リサイクル燃料備蓄センター 設工認申請について (分割第2回)

リサイクル燃料貯蔵株式会社

2. 前回審査会合(11/30)時のコメント対応

地下水位観測位置

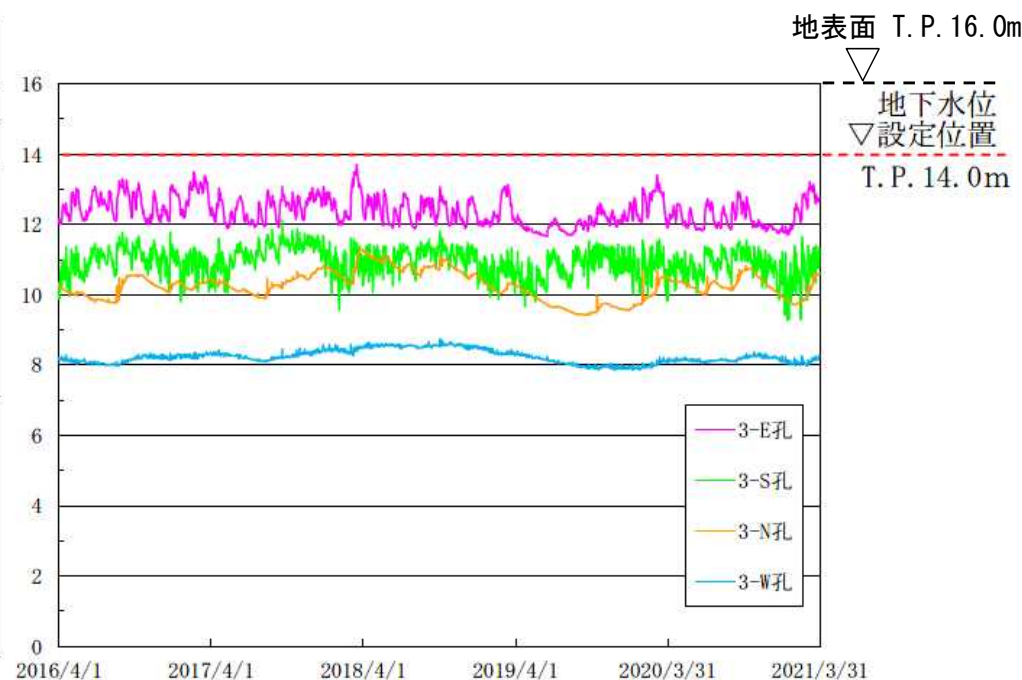
○液状化の判定ロジック

- ・ 建屋を支持する基礎杭の先端がT.P. (東京湾平均海面) -21.5mであることから、液状化の考慮の対象となるのは、 Tn_4 層～ Sn_4 層 (T.P. 16m ～T.P. -39.5m) の範囲。
- ・ 地下水位を、観測記録に基づき、T.P. 14m(地表面下2m)とした。地下水位より浅い Tn_4 層については、液状化判定の対象とならない。

液状化判定の流れ

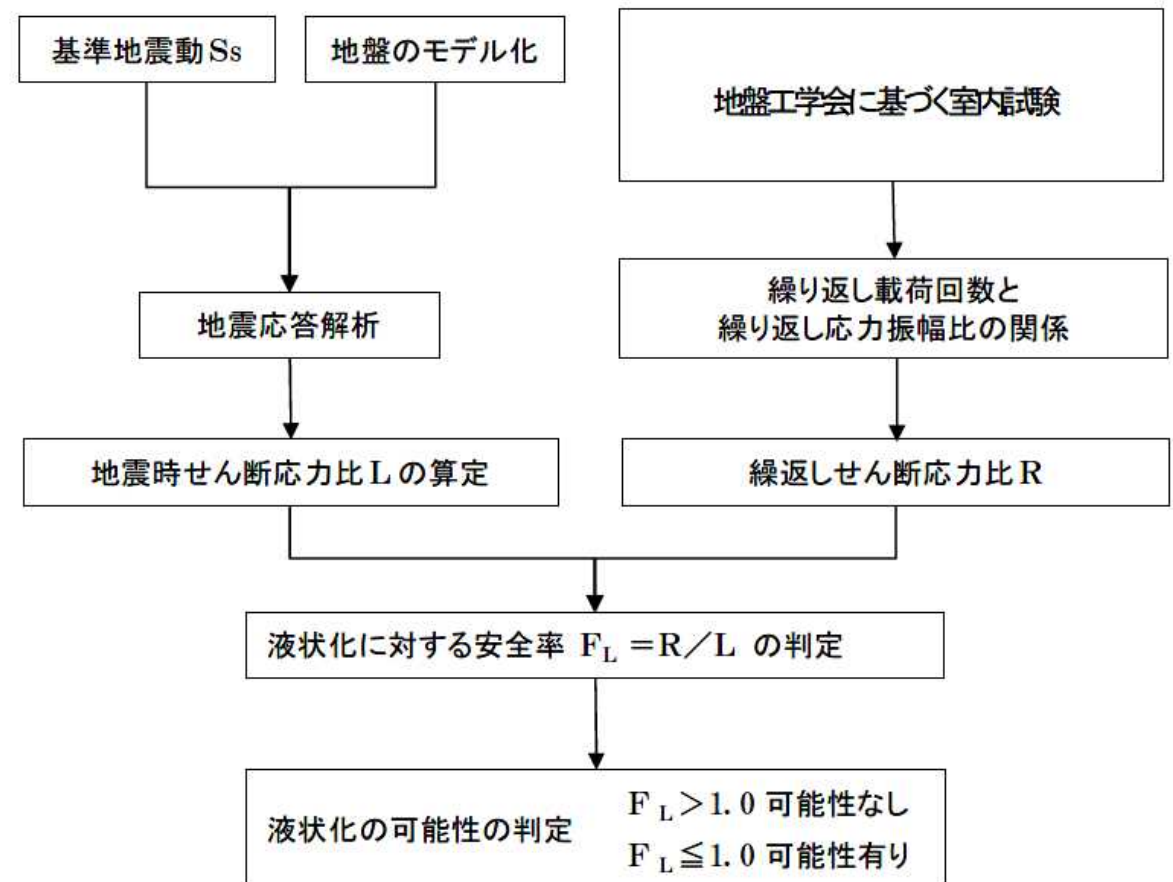
- ・ 基準地震動 S_s による地盤応答解析から「地震動せん断応力比（ L ）」を求める。

- ・ 敷地から採取した試料を用いて室内試験を行い「繰返しせん断応力比（ R ）」を求める。

液状化判定に用いる繰り返しせん断応力比R算出に用いる供試体

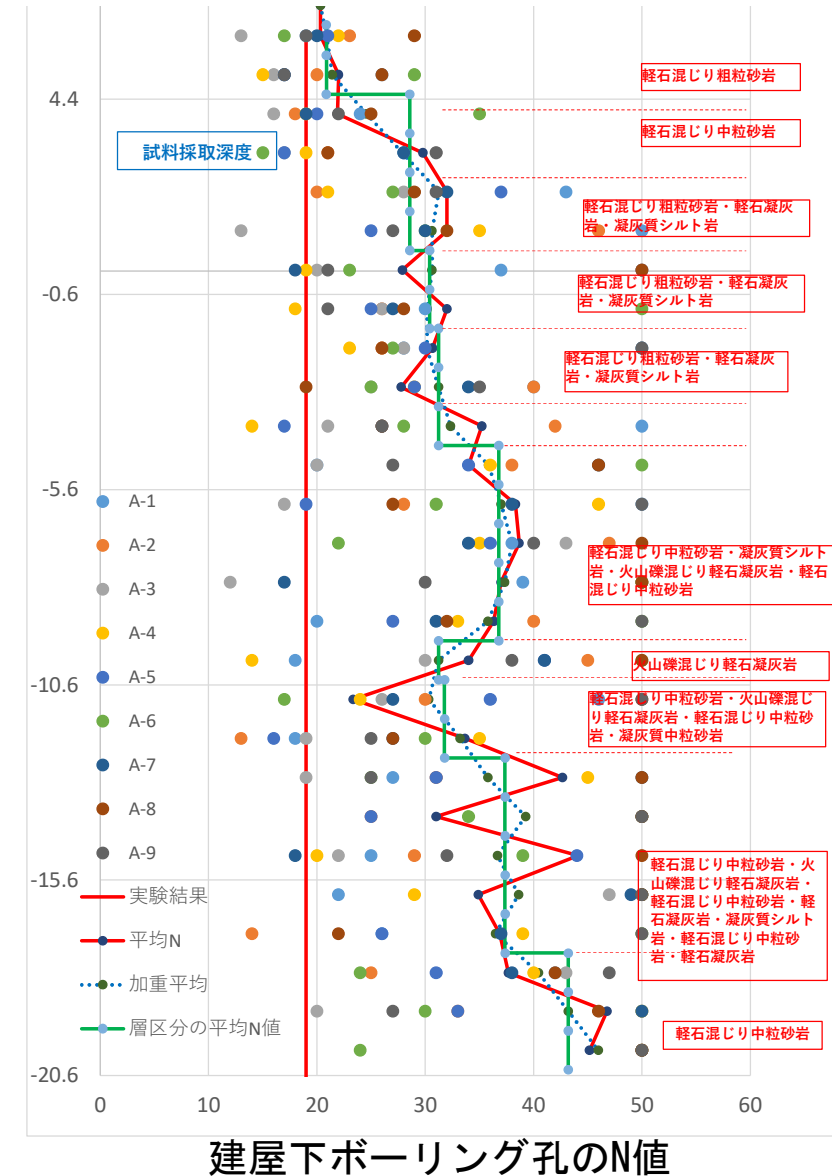
- ✓ 砂子又層の液状化判定に用いる繰り返しせん断応力比Rの値は、建屋直下のボーリング孔（FS孔）の標高約 2.5mの深度から採取した9本の供試体による室内試験結果より求めている。FS孔に近いA-4孔のボーリングデータによると当該深度のN値は19である。

- ✓ 貯蔵建屋下には地質調査を目的としたA1～A9孔の9本のボーリングデータによるN値の分布を右図に示す。深度ごとのN値の平均値は、浅部になるほど小さくなる傾向を示す。
- ✓ これらのN値のうち、N値20を上回るデータは約85%であり、大方のN値は20以上となっており、供試体採取深度のN値19は全体のN値の分布の下位に属すると考えられる。N値20を下回るデータは、浅部に集中している。
- ✓ 右図にはボーリング9孔の同一深度のN値を平均した値を赤線にて示しており、その値はいずれも室内試験に用いた供試体のN値19を上回る値を示している。
- ✓ 右図に、N値に基づき行った層区分を緑線で示し、区分した層に含まれるN値の平均値の移動平均を青線にて示しているが、層区分における移動平均は層区分の平均N値と整合的である。図中には層区分に含まれる岩種を併記している。

- ✓ 建屋下の砂子又層の平均N値はいずれも室内試験に用いた供試体のN値を上回ることから、室内試験で求めた繰り返しせん断応力比Rを液状化判定に用いることが可能であると考えられる。

○仮想的な大規模津波時の受入れ区域の損傷モード

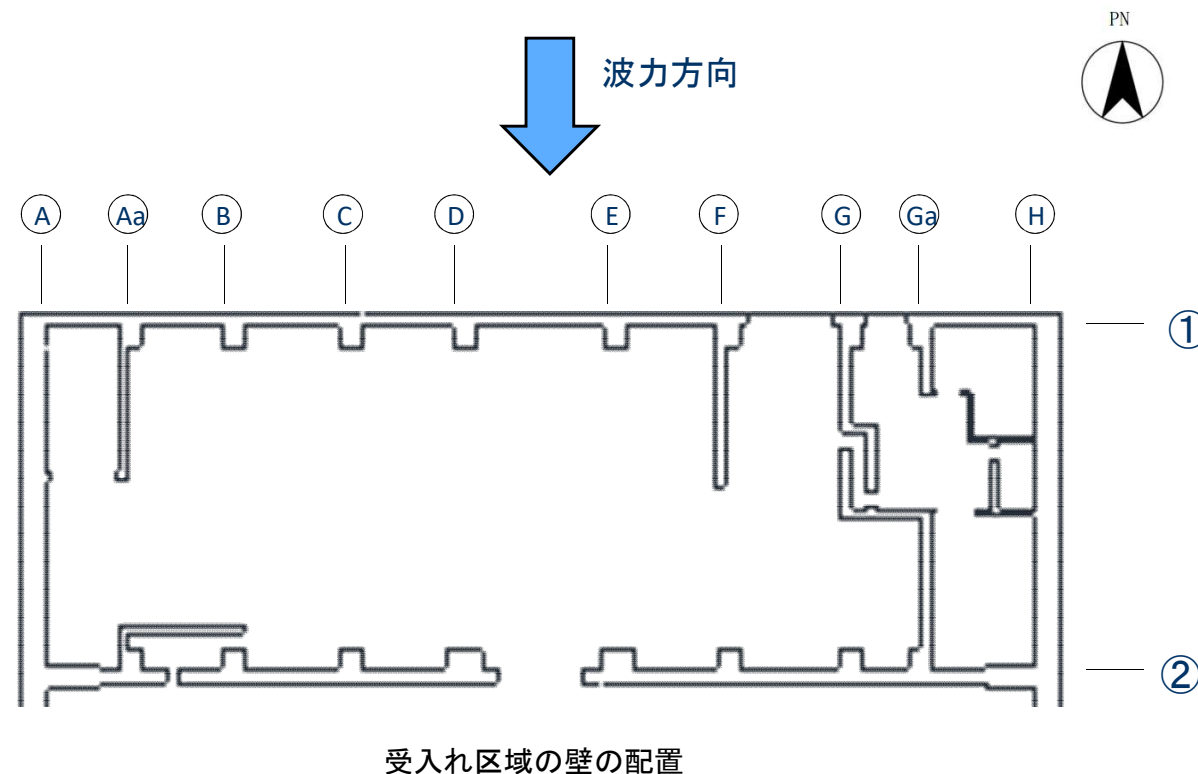
外壁(右図①)の損傷の程度

- ・ A通り～Aa通り及びF通り～H通りについては、外壁に直交する控え壁が存在することから、損傷の程度は低いと考えられる。
- ・ Aa通り～F通りは上記のような控え壁を有しないことから、面外方向の変形抑制効果が少ない。

- 損傷程度が高い部位は、壁中央部のAa通り～F通りの間と考えられる。
- 外壁が波力を受ける場合と柱が単独で波力を受ける際の応力を計算する。

受入れ区域北側外壁の損傷のイメージ

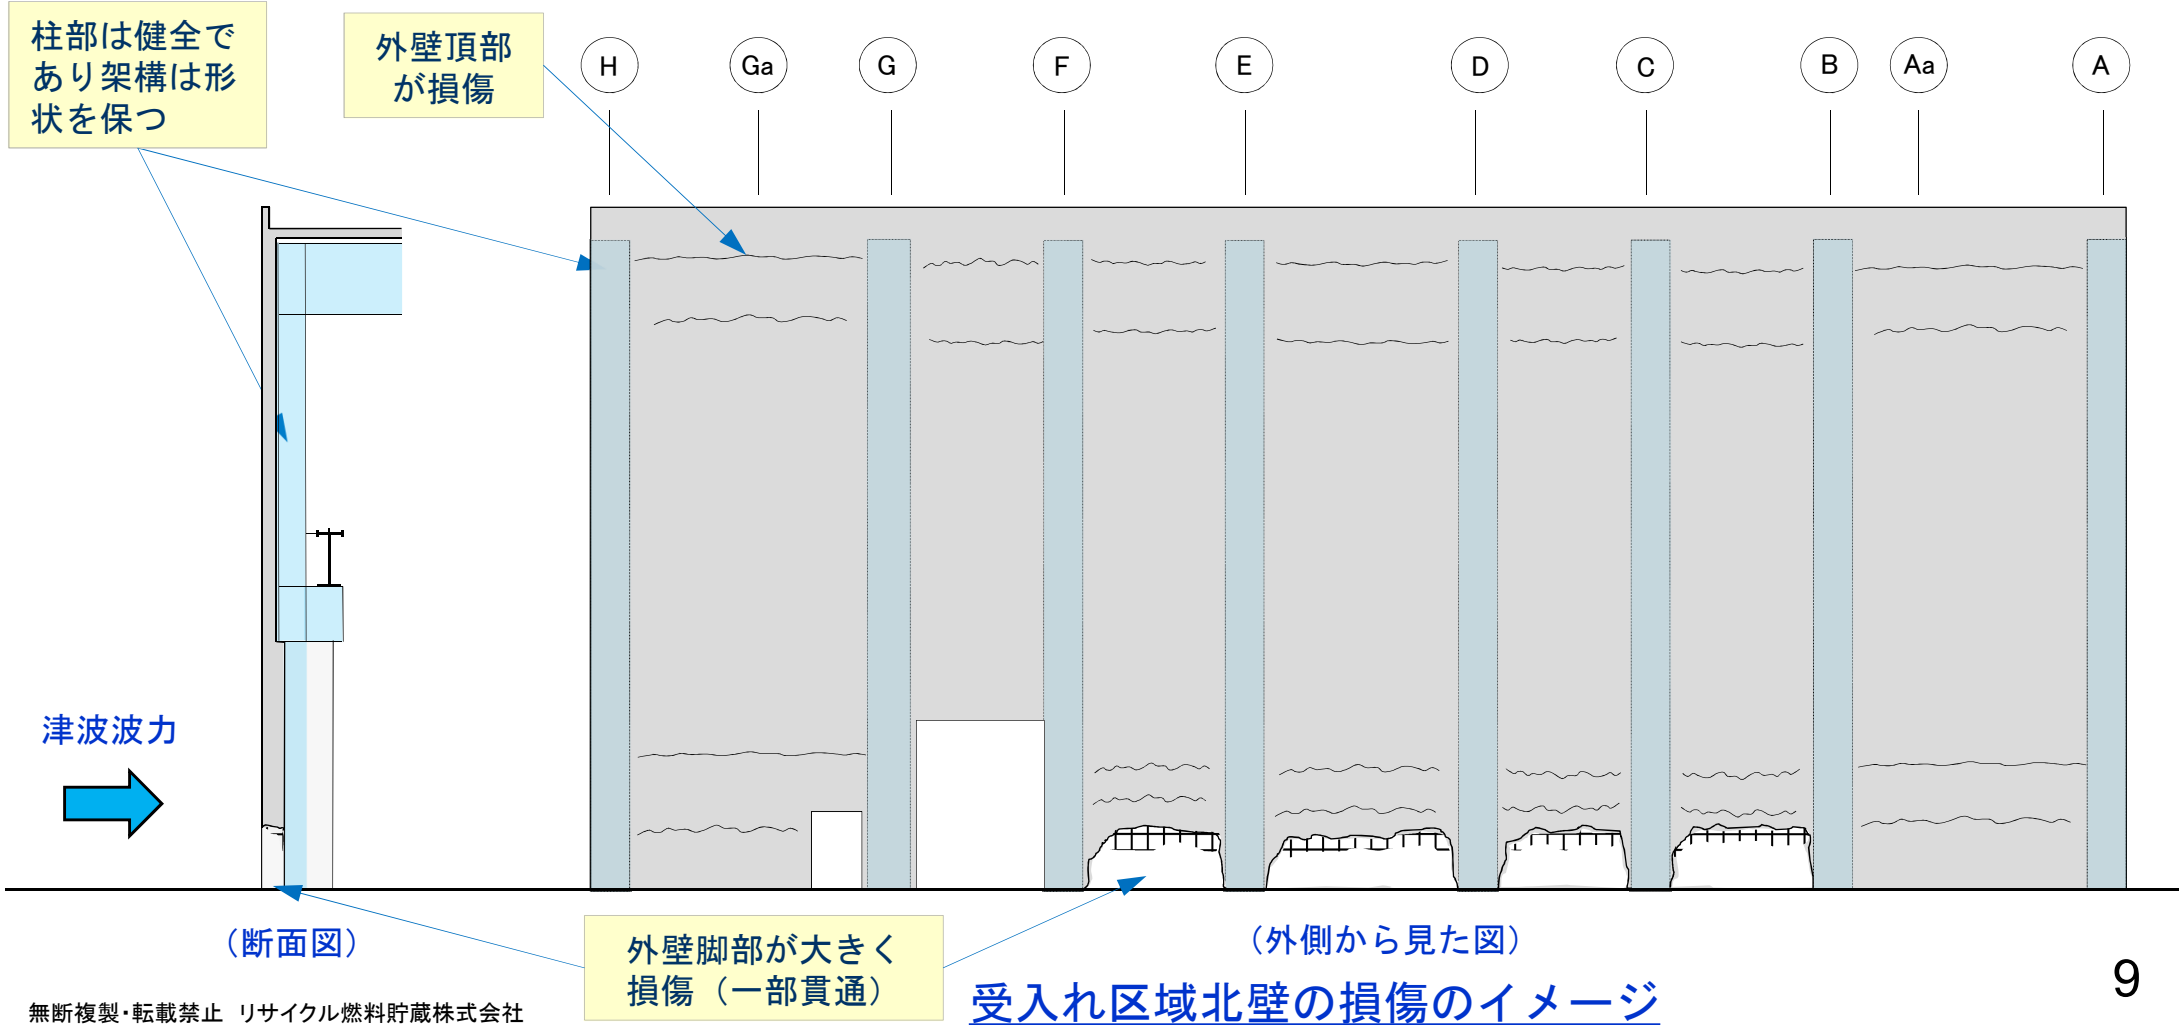
- ✓津波波力を受ける受入れ区域北側外壁の脚部と頂部では、次ページに示すように応力が耐力を大幅に上回ることにより損傷が生じる。
- ✓外壁は損傷を受けるものの、次ページに示すように津波波力を受ける柱の応力は耐力を下回る。また、この評価では鉄骨鉄筋コンクリート柱に内蔵される鉄骨（BH-800×800×32×40）の耐力を考慮していないことから、その靱性とあいまって架構は形状を保つことができると思われる。
- ✓架構が形状を保つことを踏まえると、外壁・天井スラブ・クレーンガーダ・天井クレーンの落下の可能性は低いと考えられる。

貯蔵建屋北側外壁・柱の応力と耐力の比較

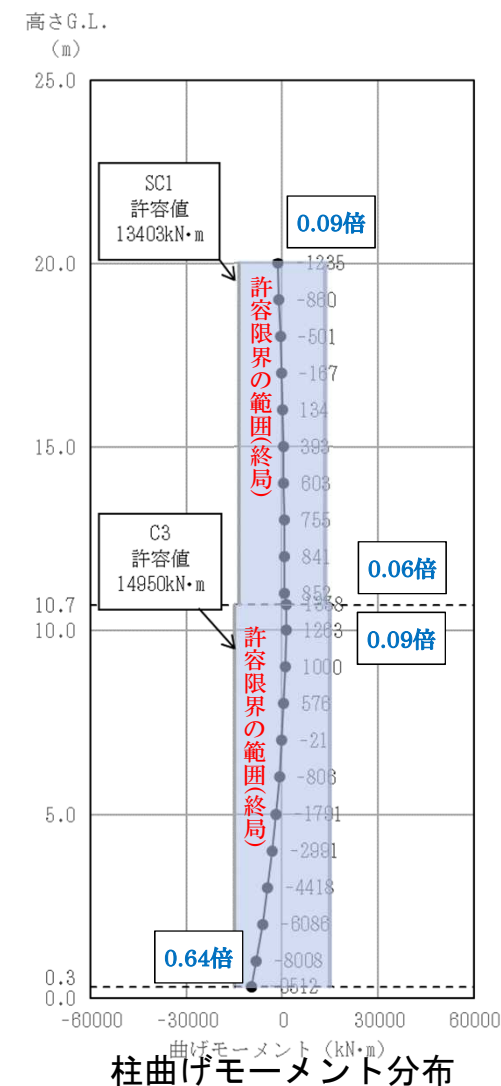
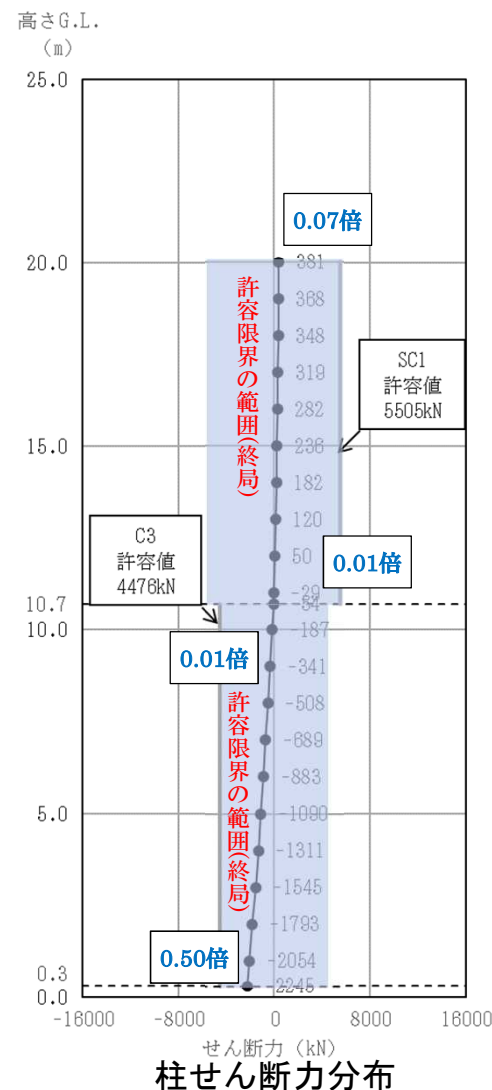
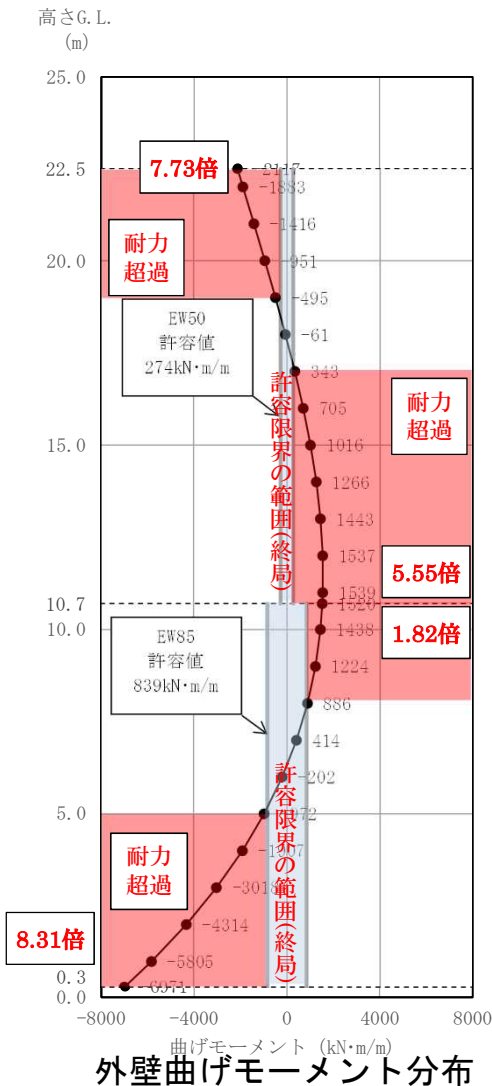
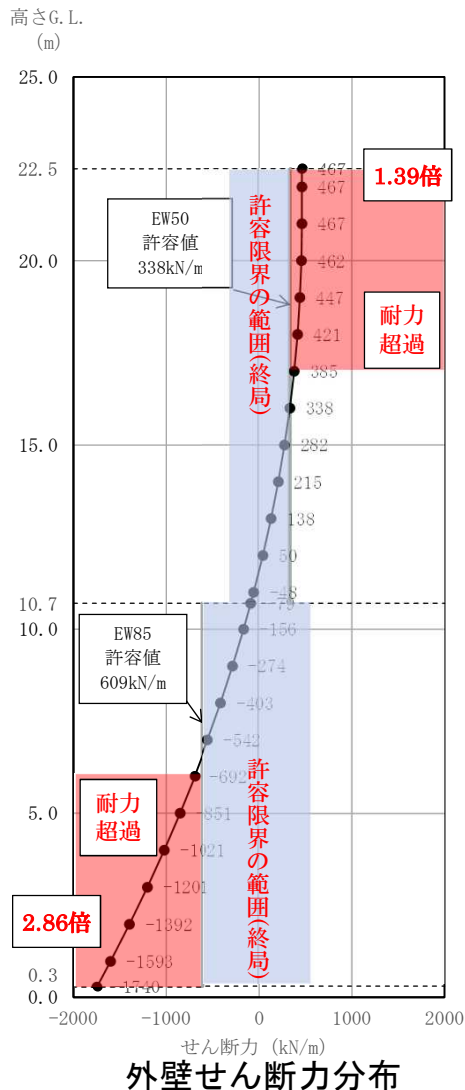
○水深係数 3 を用いて使用済燃料貯蔵建屋の外壁および柱の応力を算出した結果は以下のとおりである。

津波の流向のイメージ

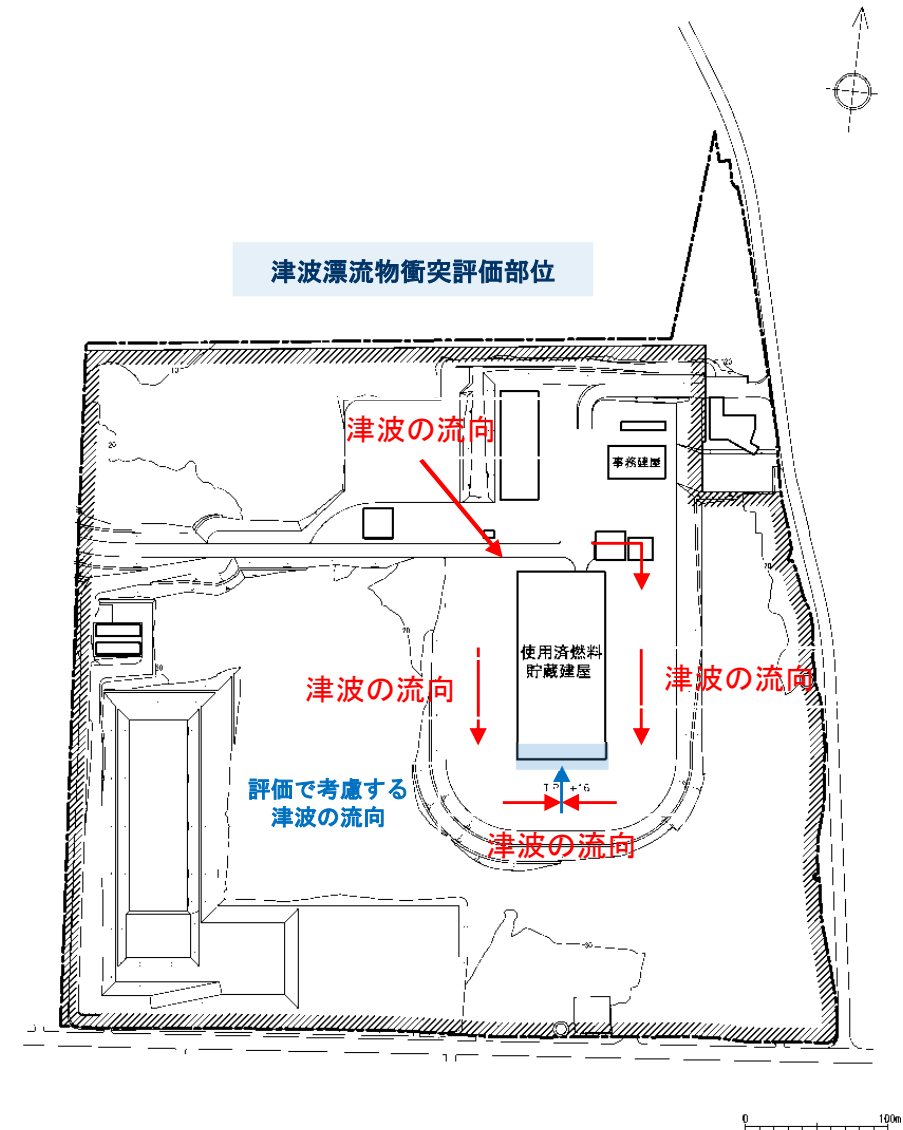
- ✓ 敷地における津波は、相対的に標高の低い北西方向から敷地に流入する。
- ✓ 流入した津波は、貯蔵建屋北西角に到達した後、外壁面に沿って建屋と平行方向の流向を示し、津波漂流物衝突評価対象部位の外壁面に直角に衝突することにはならない。
- ✓ 敷地に流入する津波の流速は水位の上昇とともに低下し、水位が最大になる時刻には流速が相当程度低下していると考えられる。

- ✓ 貯蔵建屋の津波漂流物衝突評価部位は貯蔵建屋南側外壁であり、主たる流向は外壁面に平行方向であることから、外壁面直交方向からの波力を直接受けることはない。

- ✓ 漂流物による衝突荷重の算定にはFEMA(2012)を用いており、衝突荷重の算定式にはこの他にも道路橋示方書(2002)・松富ほか(1999)・有川ほか(2010)があるが、FEMA(2012)による衝突荷重の評価値はこれらの中位の値をとることとなる。
- ✓ 津波漂流物衝突評価部位近傍での津波の流向はほぼ外壁面と平行であり津波漂流物の移動方向もこれに支配されるのに対し、評価上津波漂流物が外壁面に垂直に衝突することを想定しているため、荷重評価式による荷重の違いを踏まえても保守的な評価となっていると考えられる。

(2-2) 網羅的抽出

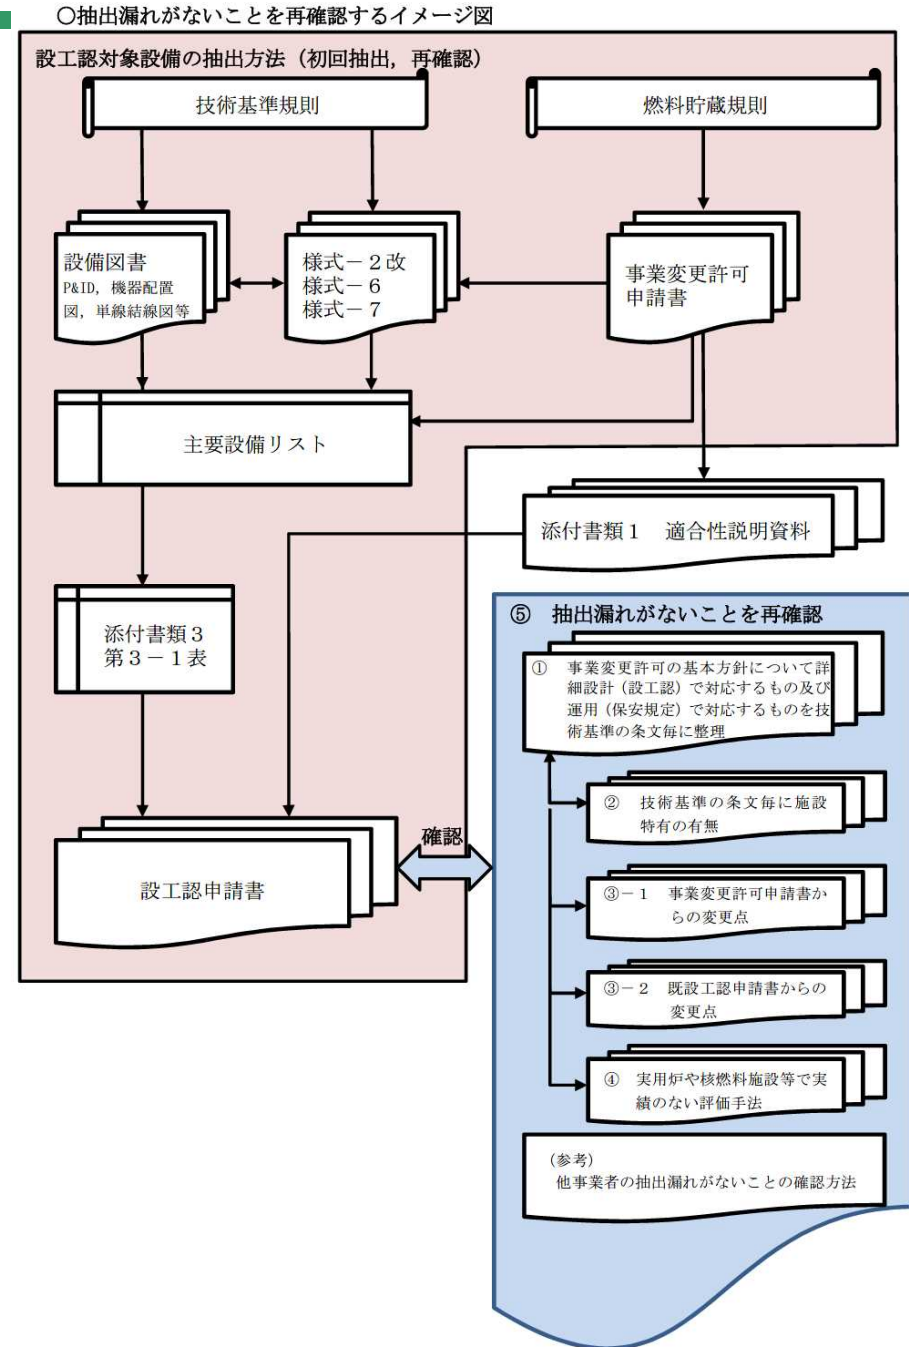
- 分割第1回申請時に、右の赤枠内のフローで、事業変更許可申請書や設備図書などを元に、申請対象設備を網羅的に抽出した。
- 今回、赤枠内で行った抽出を再確認するとともに、青枠内のような整理を行い、設工認で記載すべきことと保安規定で記載すべきこととを技術基準の条文毎に整理するなどし、記載抽出漏れがないことを再確認した。その際、先行事業者の例を参考にした。
- 青枠内の整理においては、RFS施設に特有の内容など、申請書上で着目すべきポイントを抽出し、許可整合、技術基準適合、分割第1回申請との整合性について確認した。

確認の結果、申請書の記載に過不足があることが分かった。

→これらについては、補正により記載を追加または削除する。
